**Informe Consolidado de Solicitud de Aclaraciones, Rectificaciones y/o Ampliaciones al Estudio de Impacto Ambiental del Proyecto "Modificación de Línea de Transmisión Eléctrica 220 kV Polpaico ? Confluencia, tramo entre torres E-45 y E-63"**

Nombre del Titular : Anglo American Sur S.A.  
Nombre del Representante Legal : Rodrigo Benjamín Subiabre Valdés  
Dirección : Avenida Isidora Goyenechea N° 2800, Piso 46, Las Condes, Santiago.

El presente Informe Consolidado de Solicitud de Aclaraciones, Rectificaciones o Ampliaciones al Estudio de Impacto Ambiental del proyecto "Modificación de Línea de Transmisión Eléctrica 220 kV Polpaico ? Confluencia, tramo entre torres E-45 y E-63", contiene las observaciones generadas en virtud de la revisión de la Adenda.

Figura N°1 : Omisión de elementos artificiales en formaciones vegetacionales clasificadas como BNP que generan fragmentación

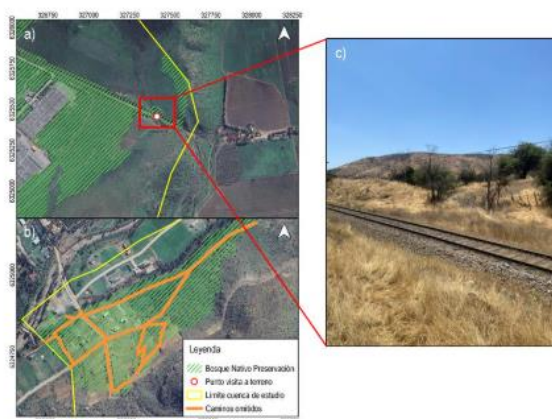
i. La omisión de elementos artificiales en formaciones vegetacionales clasificadas como BNP que generan fragmentación. Ver siguiente Figura).

Conforme a lo anterior, se solicita al titular, revisar en terreno todas las superficies determinadas como Bosque Nativo de Preservación y corregir la delimitación de todos los casos que presentan errores por omisión o comisión, incluyendo los problemas antes señalados que se evidenciaron en terreno. Así mismo, deberá revisar que las superficies determinadas cumplan con los criterios de cobertura y ancho mínimo señalados en el artículo 2°, numeral 2, de la Ley N° 20.283.

Figura N°4: Área que constituye bosque nativo de preservación por la presencia de ejemplares de ECC *Prosopis chilensis*, acompañada por individuos de *Vachellia caven*.

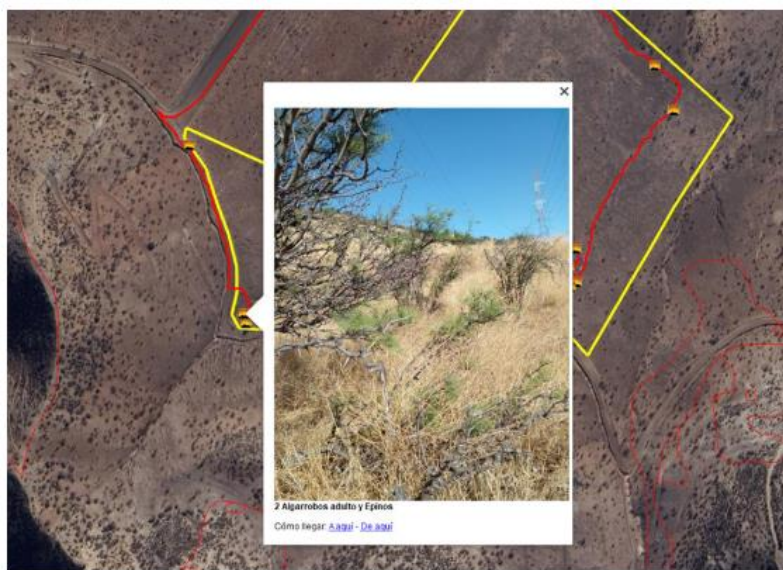
- i. Para la Medida de Enriquecimiento de áreas de Pradera espinal a través de la plantación de Espino, y las especies leñosas en categoría Vulnerables (Algarrobo y Guayacán), el Titular describe en el punto 2.4. del Informe de Experto que la medida “consiste en el enriquecimiento de 27 hectáreas en formación vegetal tipo Pradera espinal, de manera transformar dicha formación vegetal en Bosque Nativo de Preservación”. Sin embargo, en la evaluación en terreno realizada por profesionales de CONAF el 19 de noviembre del 2024, se constató que, un área del rodal de 13 ha constituye bosque nativo de preservación por la presencia de ejemplares *Prosopis chilensis* acompañada por individuos de *Vachellia caven* (ver siguiente Figura).
